サスペンション(ロアアーム取り付けボルト)に関するリコール情報

リコール届出一覧表

改善箇所説明図

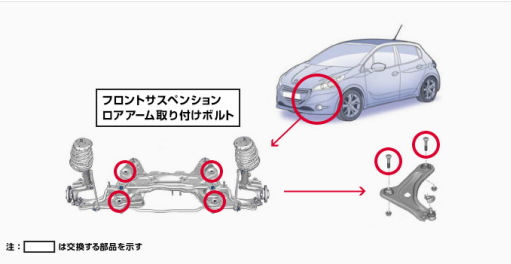
フロントサスペンションにおいて、ロアアーム取り付けボルトの強度が不足しているものがある。そのため、そのままの状態で使用を続けると、ボルトが破損して、異音が発生し、最悪の場合、ステアリング操作に支障をきたすおそれがある。

金車両、ロアアーム取り付けボルトを良品と交換する。
